リコール届出一覧表

| リコール届出番号 | 外 - 2651 | リコール開始日：平成 30 年 4 月 25 日 | | |
| 届出者の氏名又は名称 | プジョー・シトロエン・ジャポン株式会社 代表取締役 クリストフ プレヴォ (製作国： フランス共和国) (製作者名： オートモビル・プジョー) (問い合わせ先： 0120-840-240 プジョーコール) (製作者名： オートモビル・シトロエン) (問い合わせ先： 0120-55-4160 シトロエンコール) | | | |
| 不具合部位（部品名） | 車体装置（テールゲートドア） | | | |

改善箇所説明図

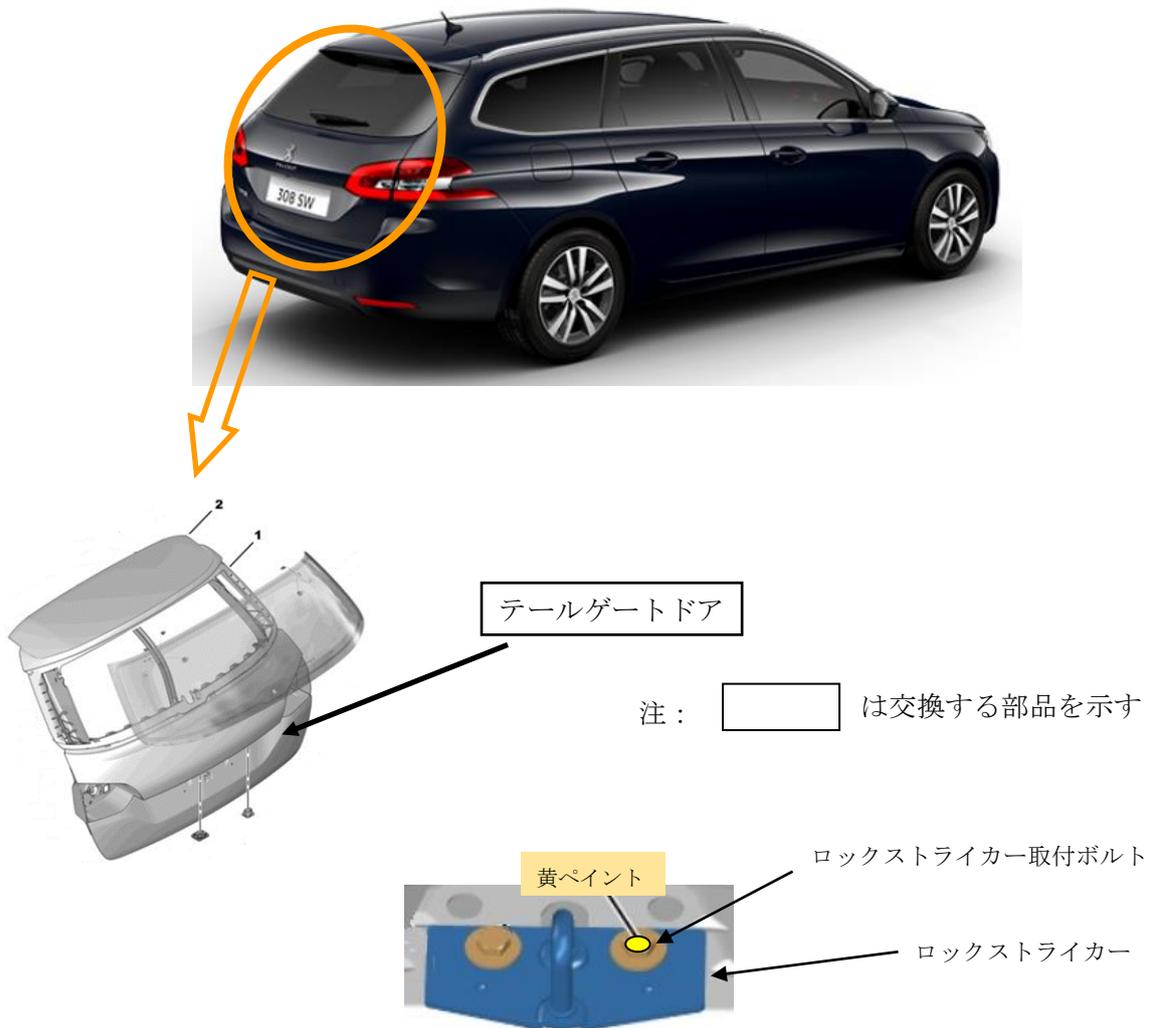
不具合の内容

テールゲートドアにルーフスポイラーを取り付けるための接着剤が不適切なため、高温の環境下でルーフスポイラーが変形するものがある。そのため、そのままの状態ではテールゲートドアの開閉操作を行うと、ルーフスポイラーがルーフに接触し、テールゲートドアから剥がれて脱落するおそれがある。

改善措置の内容

全車両、テールゲートドアのシリアル番号を確認し、対象のものはテールゲートドアを良品に交換する。

識別

テールゲートドアのロックストライカー取付ボルト（右側）に黄ペイントを塗る。
